**AVIS DÉLIBÉRÉ SUR LE
PROJET DE CRÉATION DE LA ZONE D'AMÉNAGEMENT CONCERTÉ ACTIVAL III
PORTÉ PAR LA COMMUNAUTÉ DE COMMUNES DE BAUGEOIS VALLÉE
SUR LA COMMUNE DE BEAUFORT-EN-ANJOU (49)**

n° PDL 010721/ A P

Avis délibéré n° PDL 010721 / AP du 17 février 2026
Création de la zone d'activités ACTIVAL III à Beaufort-en-Anjou (49)

Mesures environnementales intégrées au projet retenu – Source : Étude d'impact

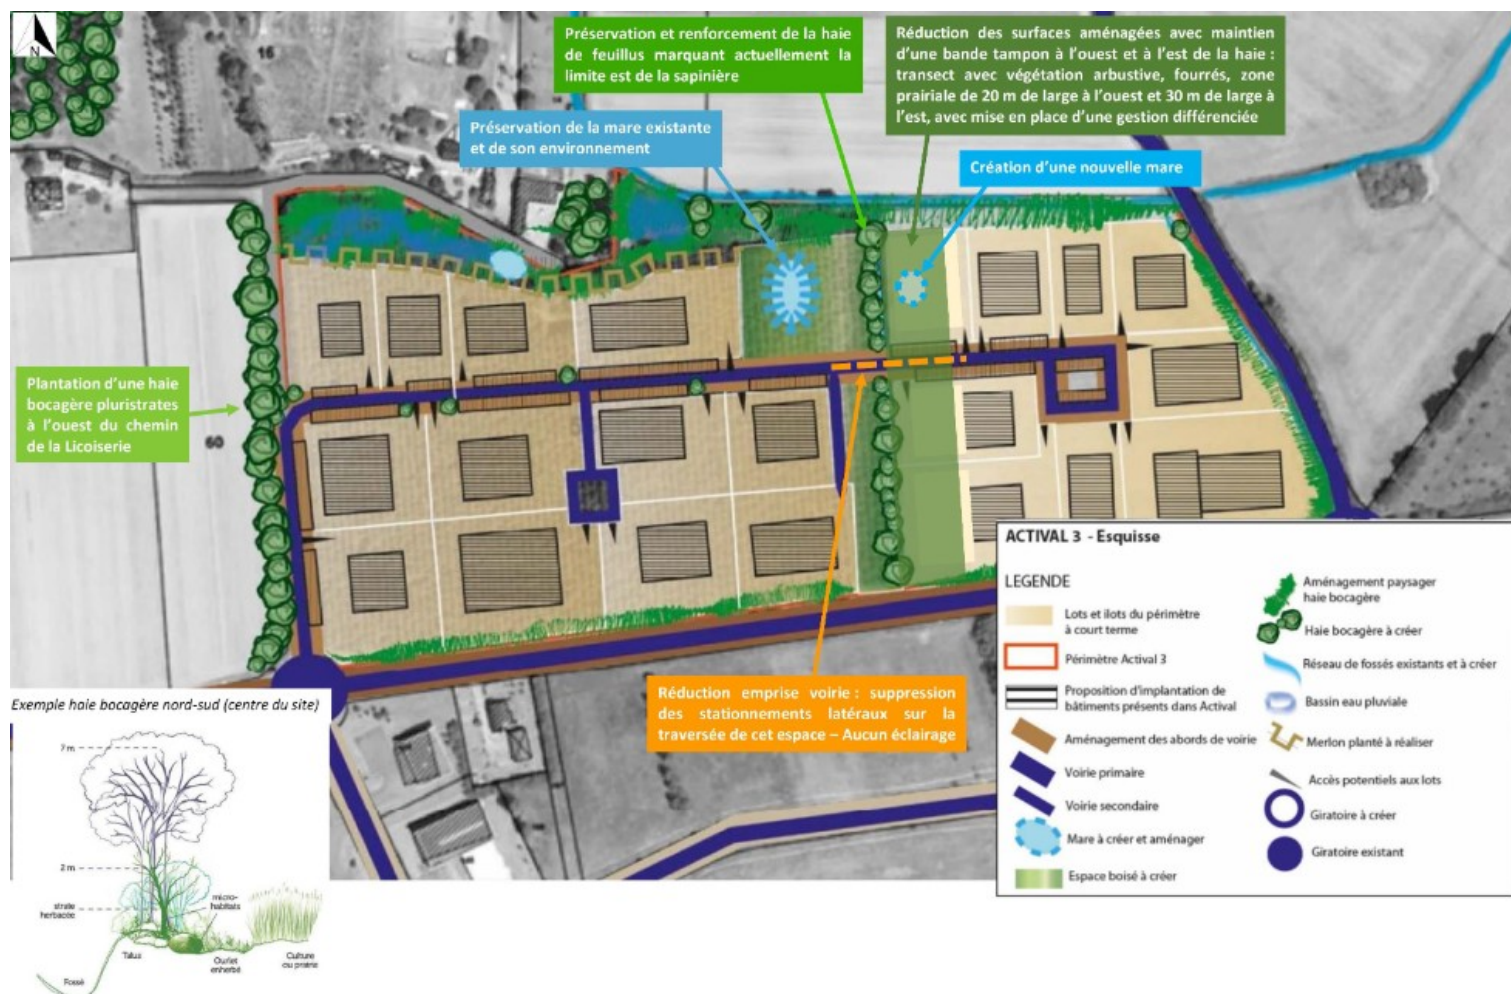
- le maintien d'une bande tampon de part et d'autre de la haie existante et renforcée, entre les 2 parcelles du projet ;
- la création d'une frange paysagère et d'un merlon végétalisé au nord de la sapinière, « favorisant l'insertion paysagère du futur parc d'activités et la préservation de l'intimité des habitations du lieu-dit La Licoiserie ».

Aucune démolition ne sera nécessaire, par contre un terrassement en déblais et en remblais est prévu et un défrichement de la totalité de la sapinière devra être réalisé : ce dernier nécessite une demande d'autorisation spécifique, en cours.

Zonage potentiellement concerné par des OLD (incluant à ce stade la sapière encore présente)
Source : geoportail.gouv.fr/carte

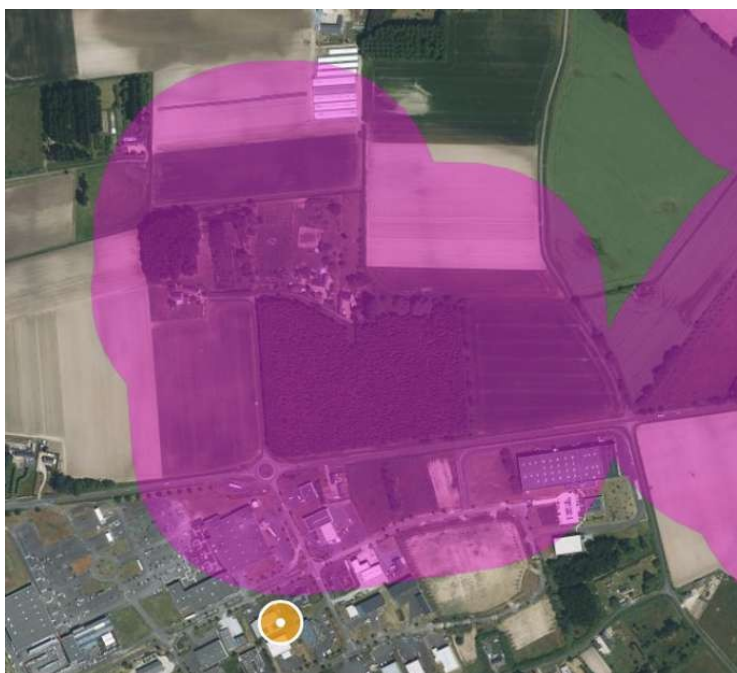
Le dossier prévoit une prise en compte intéressante de la biodiversité et des trames écologiques. Toutefois, l'analyse menée n'intègre pas le risque d'incendie lié au classement en massif à risque du petit boisement situé au nord-ouest du site. Ainsi, des obligations légales de débroussaillage (OLD) s'appliqueront probablement sur une partie de la future ZAC et ses alentours. Le périmètre impacté par ces OLD doit être précisément défini. Il peut intégrer les mesures de boisement prévues sur le secteur nord du site. Une nouvelle démarche ERC doit donc être menée sur la base du périmètre concerné par les OLD, ce qui pourrait modifier les impacts résiduels sur la biodiversité du projet et rendre nécessaire le dépôt d'une demande de dérogation à la destruction d'espèces protégées et de leurs habitats.

- *les volumes de terrassement ;*
 - *compléter la démarche « éviter-réduire-compenser » en intégrant les impacts des OLD sur les trames écologiques existantes et prévues au projet ;*
